MITGERA PI I MOLIST

1ªCRS

General

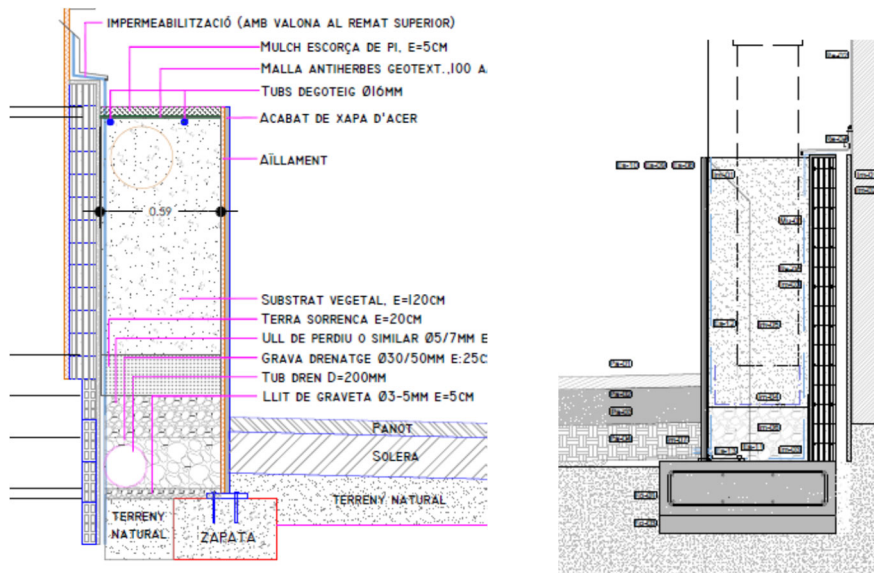
-En plànol organització pag 155, preveure accés amb plataforma elevadora per muntatge d'estructura volada. Estudiar els accessos.
